Informe Consolidado de Solicitud de Aclaraciones, Rectificaciones y/o Ampliaciones Complementario al Estudio de Impacto Ambiental del Proyecto "Modificación Fase de Cierre Pascua Lama"

Nombre del Titular : Compañía Minera Nevada SpA
Nombre del Representante Legal : José Rodrigo Lucero Chilovitis
Dirección : Av. Ricardo Lyon 222

El presente Informe Consolidado de Solicitud de Aclaraciones, Rectificaciones o Ampliaciones al Estudio de Impacto Ambiental del proyecto "Modificación Fase de Cierre Pascua Lama", contiene las observaciones generadas en virtud de la revisión de la Adenda.

Figura N° 2: Evolución de parámetros DAR en RE-6P y línea de pozos L1.

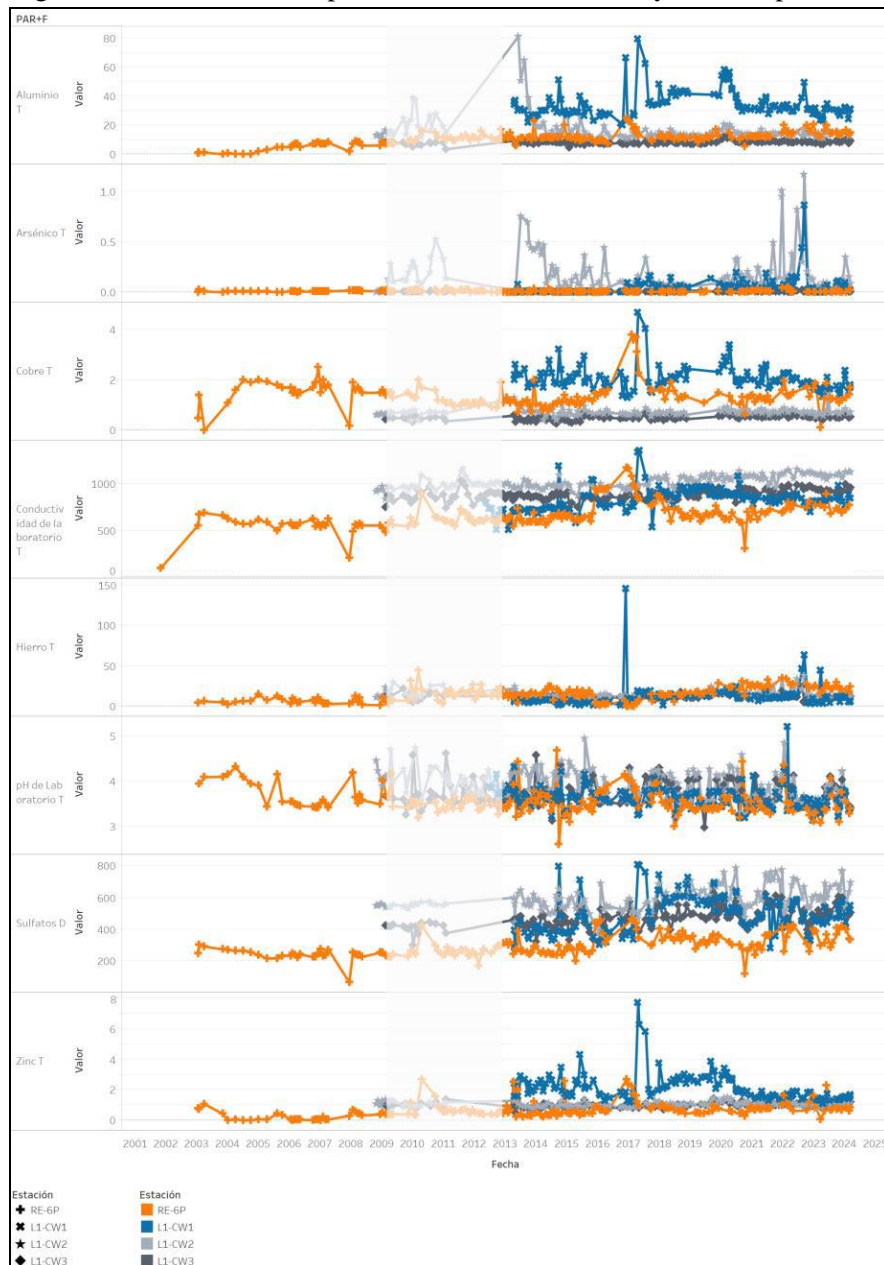
- b. Respecto a la letra d), asociado al análisis de la calidad del agua a los pies del botadero, se solicita al Proponente referirse a las diferencias que se advierten entre el punto de monitoreo RE-6P y los pozos de la Línea 1, para el periodo 2015-2018 según consta en la siguiente Figura.

Figura N° 3: Gráfico dispersión Caudal (l/s) versus las concentraciones de Arsénico (mg/l) en NE-5.

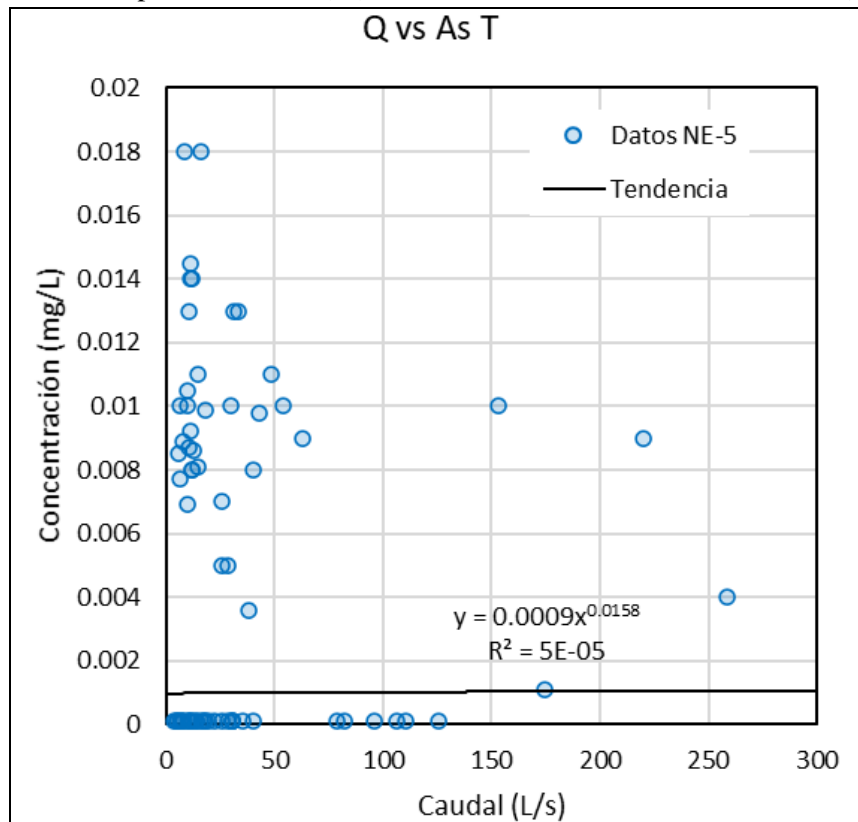
- a. Se solicita al Proponente rectificar lo señalado en la sección 2.2 del citado Anexo, respecto a la relación entre el caudal y la concentración de arsénico, dado que el coeficiente de determinación es del orden de 10^{-5} , lo que indica que el 0% de la variación en las concentraciones de arsénico puede ser explicado por la relación lineal propuesta con el caudal. Asimismo, se solicita rectificar lo señalado que los eventos de mayor concentración (>0.1 mg/l AsT) ocurrieron cuando los caudales eran bajos (<50 l/s), ya que, en estos caudales, también se registran concentraciones mínimas de arsénico, como se muestra en la siguiente Figura.

Figura N° 4: Relación entre parámetros fisicoquímicos: a) Caudal y conductividad eléctrica en NE-3, y b), Caudal y aluminio total en NE-3.

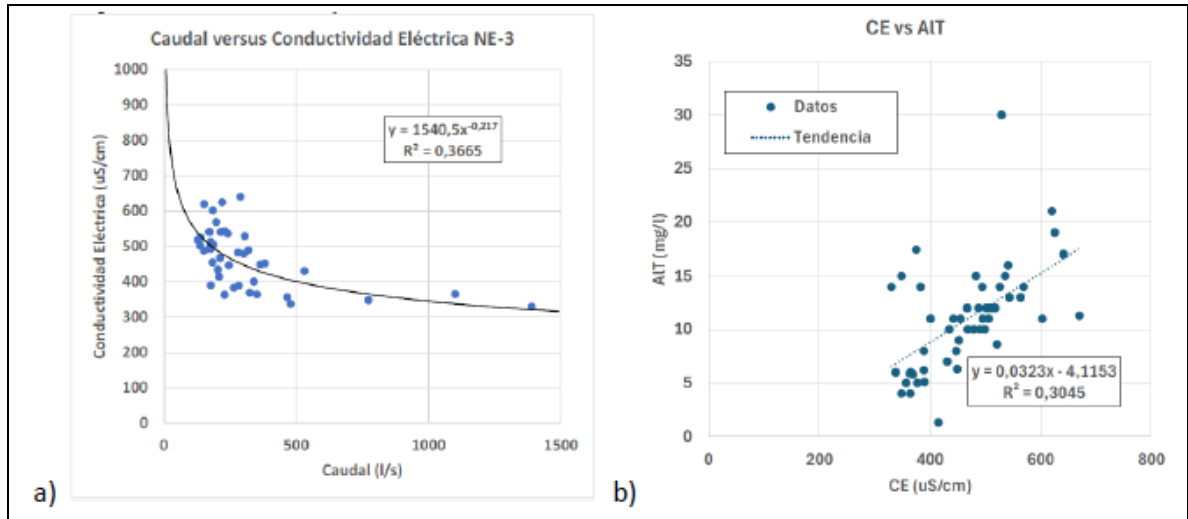
- b. En relación con la conexión entre la calidad del agua y la disponibilidad hídrica (caudal), basada en la relación entre caudal y conductividad eléctrica, y entre la conductividad eléctrica y los demás parámetros DAR, se observa que, en NE-3, aproximadamente el 36% de la conductividad eléctrica puede ser explicada por la disponibilidad hídrica, mientras que un 30% de la variación del aluminio total puede ser atribuida a la variación de la conductividad eléctrica. En este sentido, se solicita al Proponente ponderar adecuadamente la variación de los diferentes parámetros en función de la disponibilidad hídrica e incorporar este análisis en la activación del PAH y en las acciones derivadas de ello.

Figura N° 5: Propuesta Definición Umbral Operacional (Aguas Naturales) para Conductividad Eléctrica en NE-5 y NE-3.

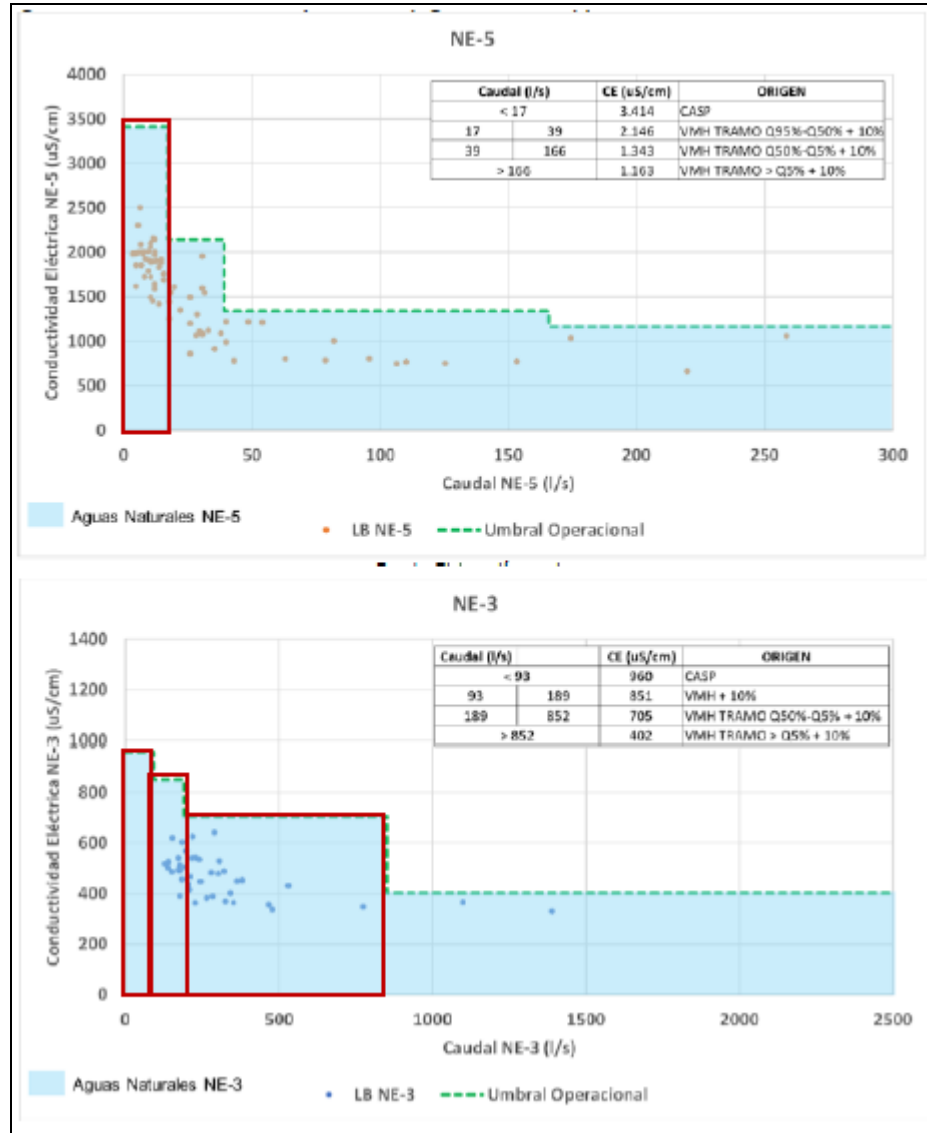
- d. Se informa al Proponente que se observan inconsistencias en el porcentaje asignado como incertidumbre en la determinación de los umbrales operacionales para conductividad eléctrica en los tramos no asociados a la condición hidrológica más seca. En la sección 3.3 de la metodología general se establece un 5% de incertidumbre, mientras que en las secciones 4.2.5 y 5.2.5 se emplea un 10% para la determinación de los umbrales operacionales de la conductividad eléctrica en NE-5 y NE-4. En consideración de lo anterior, y que la aplicación del porcentaje de incertidumbre adicional genera una sobrerrepresentación de la calidad natural para caudales superiores al Q95%, especialmente en NE-3, se solicita al Proponente justificar técnicamente el uso de un porcentaje adicional de incertidumbre independiente de la variabilidad de los datos en cada tramo, y cuya aplicación represente que el valor determinado represente las condiciones medias de la calidad del agua en el tramo de caudal menor.

Figura N° 6: Caso reproducción variabilidad intraanual con nDE mayor a 3 DE.

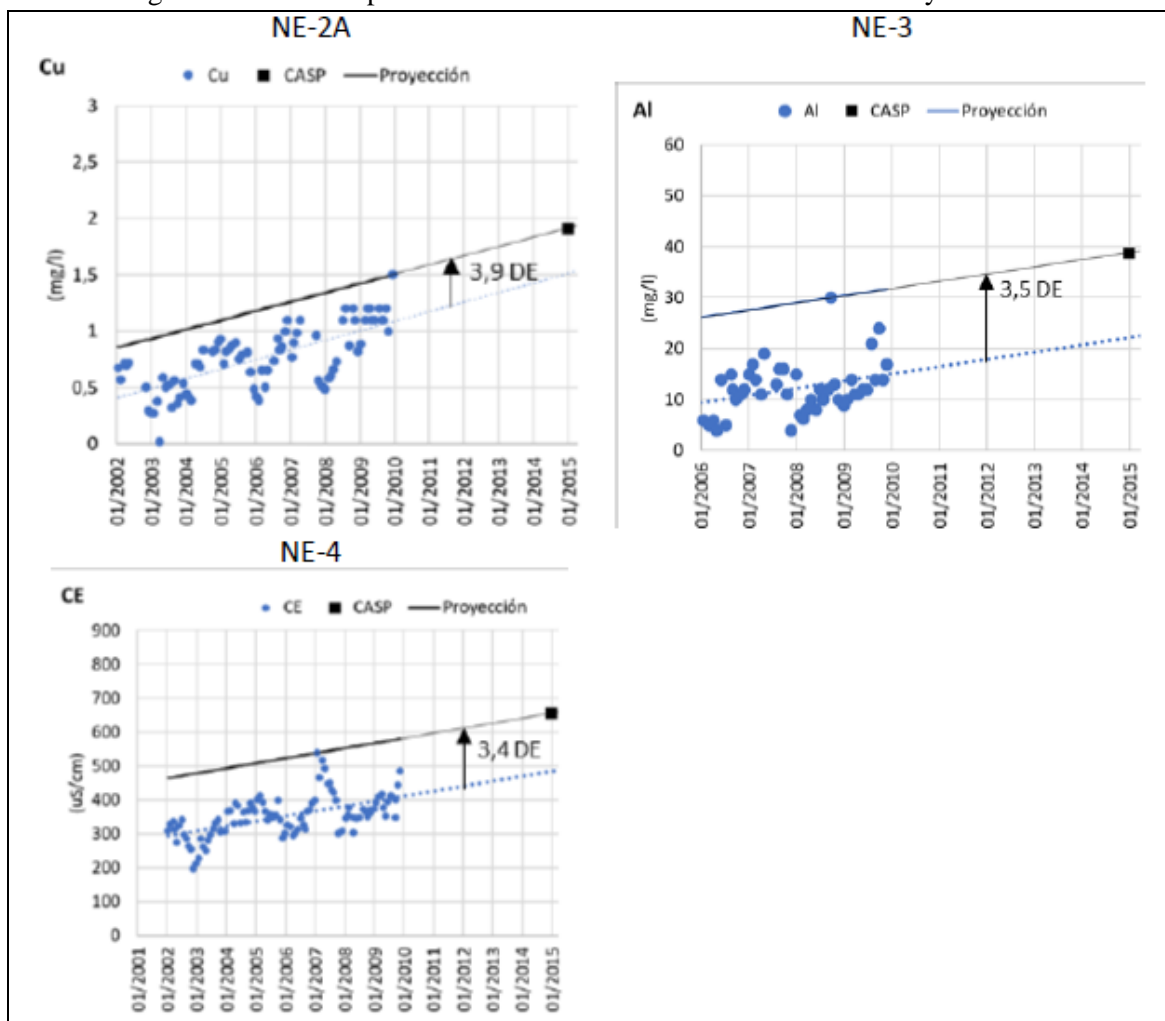
- 1.9.6 En relación al Anexo 1-5 “Informe Calidad del Agua de la Cuenca Alta de Río Estrecho” incluido en los Anexos del Capítulo 1 de la Adenda, se solicita al Proponente revisar la calidad de las Figuras presentadas a lo largo del informe, toda vez que en varias no resulta posible identificar lo que señalan las leyendas (p. ej. Figuras 4.14, 5.1 a 5.13).
- 1.9.7 De acuerdo a la revisión del Anexo 1-8. “Anexo B – IT Calidad del Agua Sequía Prolongada” incluido en los Anexos del Capítulo 1 de la Adenda, se realizan las siguientes observaciones:
- Respecto a la Figura 4-7, que ilustra la metodología para determinar el indicador CASP, se observa un error en la representación de su variabilidad intraanual, al considerar 6 desviaciones estándar (DE) entorno de la condición media (proyección lineal), en lugar de las 3 DE alrededor de la media que

corresponde a una distribución normal, según se indica en la sección 4.1 de la Metodología General. Lo anterior, tienen como consecuencia que se use un nDE mayor a 3 DE, lo cual se encuentra fuera de la distribución normal de la tendencia lineal media (Figura 6).

Figura N° 7: Relación caudal y resultados intervalos de predicción y datos observados en NE-1A.

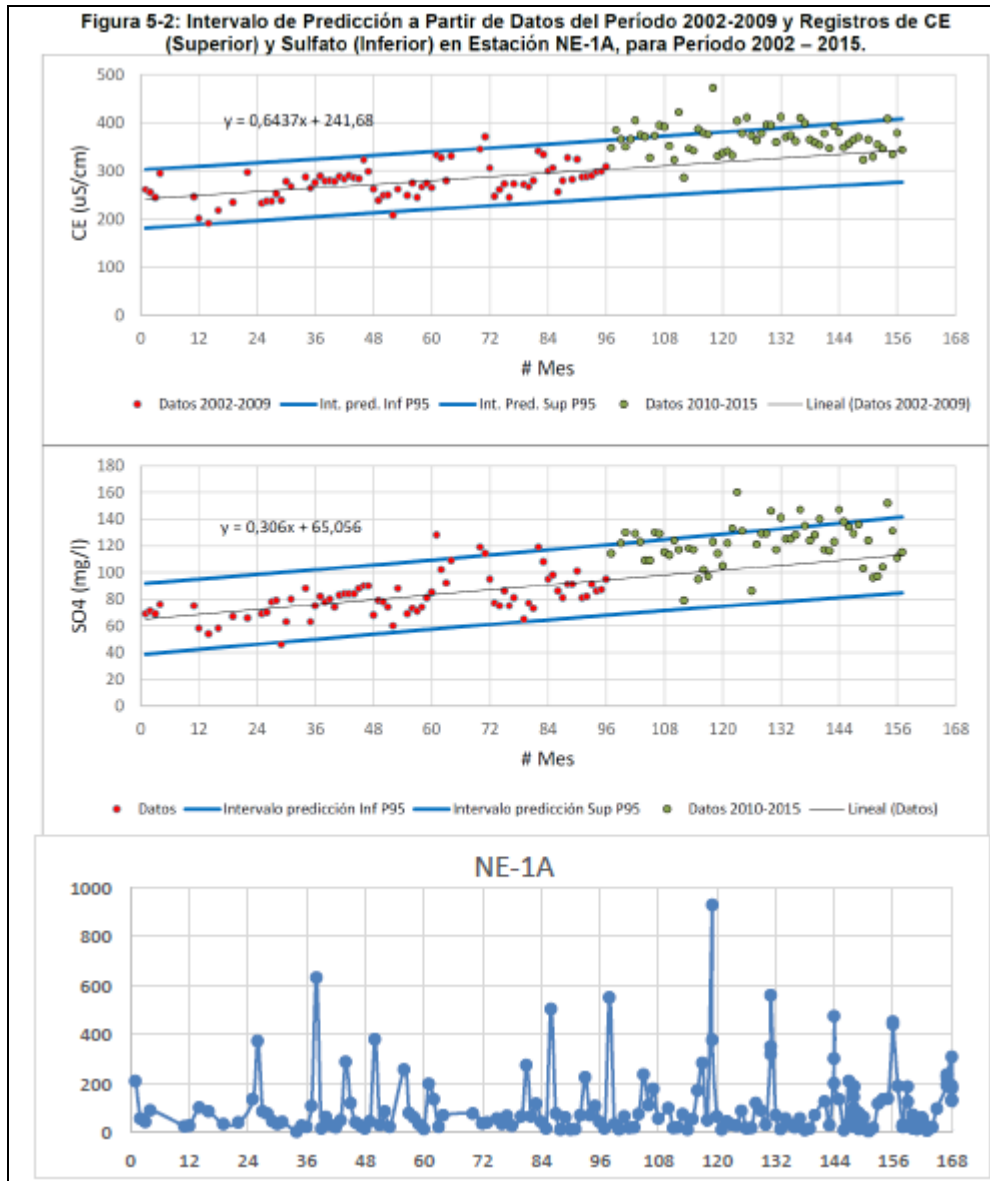
Adicionalmente, en NE-1A se señala que la comparación entre la tendencia lineal del período 2002-2009 y su intervalo de predicción, extendido hasta enero de 2015, muestra que este intervalo es inferior a varios valores medidos, sin sobrestimar las condiciones observadas. En particular, se destaca que, entre 2010 y enero de 2015, el 31% de los valores de conductividad eléctrica (CE) y el 28% de las concentraciones de sulfato superaron el límite superior del intervalo de predicción al 95% de confianza. Además, algunas mediciones excedieron el valor máximo del intervalo proyectado para enero de 2015. Al relacionar estos resultados con los registros de caudales en la misma estación de monitoreo, se observa que dichas excedencias están asociadas a los máximos intraanuales de caudales y no reflejan condiciones de sequía prolongada, tal como se muestra en la siguiente Figura.

Figura N° 8: Valor Máximo Histórico (VMH) no se relaciona a una condición de sequía prolongada en NE-3.

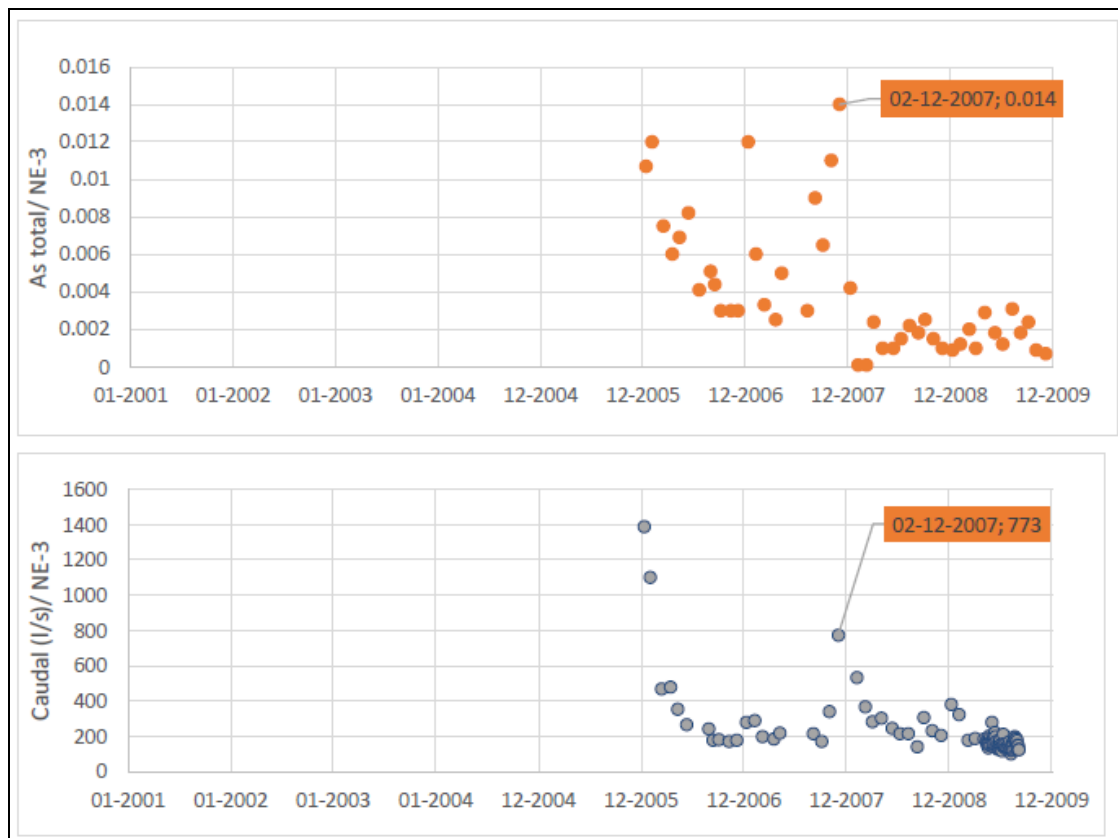
propuesto se ajuste a caudales inferiores al 95% de probabilidad de excedencia, especialmente en aquellos parámetros que no presentan una distribución normal, cuyo indicador estará representado por el VMH.

Figura N° 9: Variación temporal del caudal y la concentración de aluminio total, y caudales para probabilidades de excedencia (según sección 5.2.2 Anexo 1-3 Anexo A - IT Umbral Operacional NE-5 y NE-3).

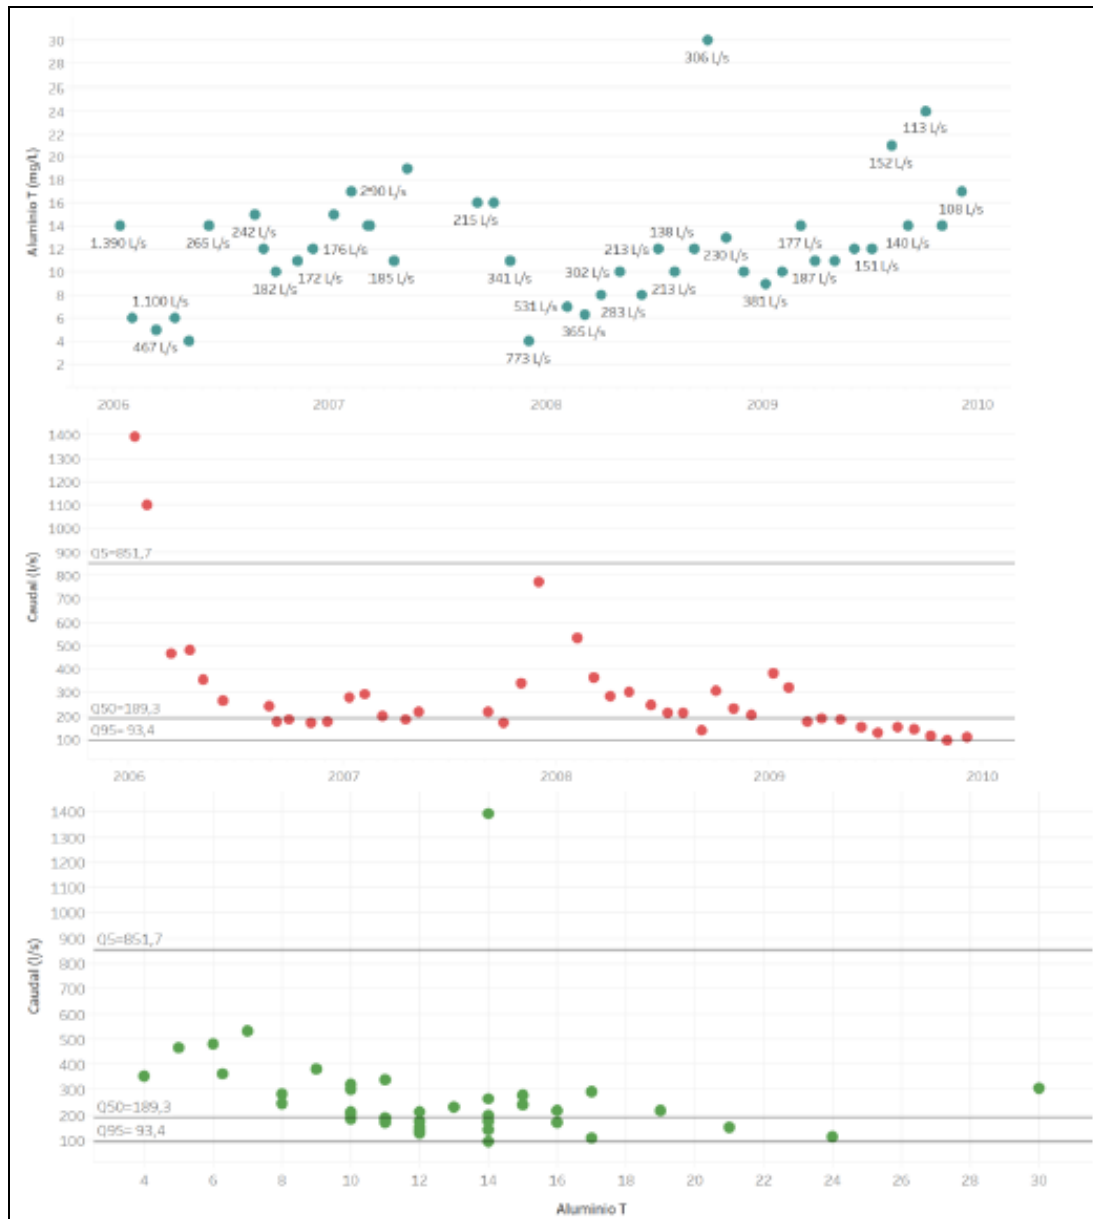
- d. En relación al punto vi), la variabilidad natural se ha estimado mediante nDE, calculada a partir de los residuos de la regresión lineal de la línea base con distribución normal. El valor máximo de esta variabilidad se extendió a la serie de tendencia hasta enero de 2015. Este método reproduce la variabilidad según los máximos registrados, pero no tiene en cuenta la naturaleza de dichos máximos ni su ajuste a las condiciones de sequía prolongada. Un ejemplo es el CASP del Aluminio Total en NE-3, que proyecta un VMH (30 mg/L) asociado a un caudal de 306 l/s, superior al Q50% (Figura 9). Por lo tanto, se solicita al Proponente incluir en la propuesta metodológica la naturaleza de las altas concentraciones proyectadas, de manera que reflejen adecuadamente las condiciones de sequía prolongada, definidas por los Q95%.

Figura N° 10: Relación CE, Sulfato y TDS en Aguas Superficiales y Subterráneas: a) Línea base, b) Registro Histórico.

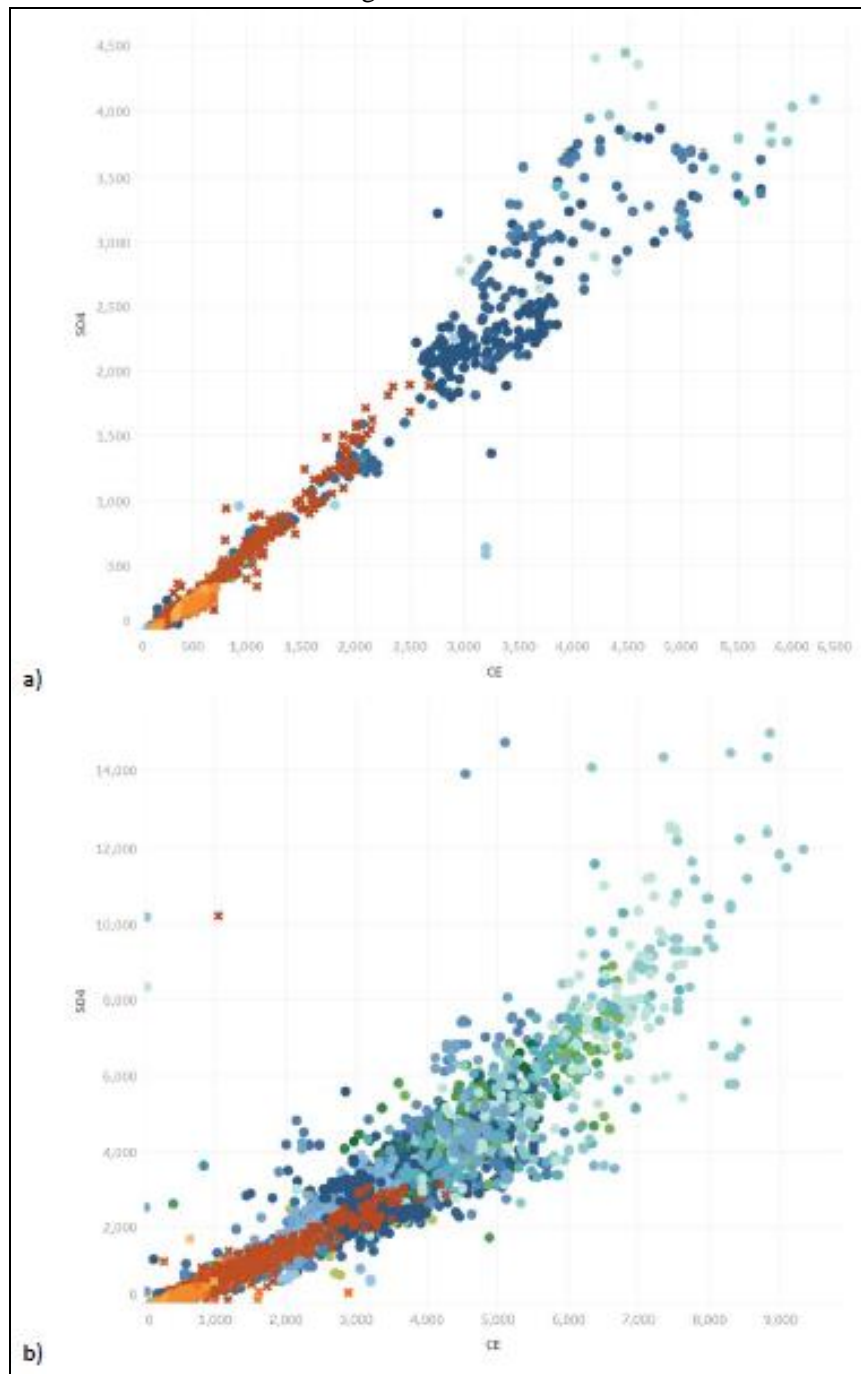
3.3.3 En relación a lo señalado la respuesta del numeral 3.6.1.17 del Capítulo 3 de la Adenda, sobre las CE superiores a 2000 $\mu\text{S}/\text{cm}$, donde se observan múltiples correlaciones y mayor ruido, lo que sugiere diferentes niveles de estabilidad química debido a la posible precipitación de elementos, se solicita al Proponente aclarar las diferencias entre las aguas subterráneas y superficiales, tal como se muestra en la Figura N° 7 del presente documento.
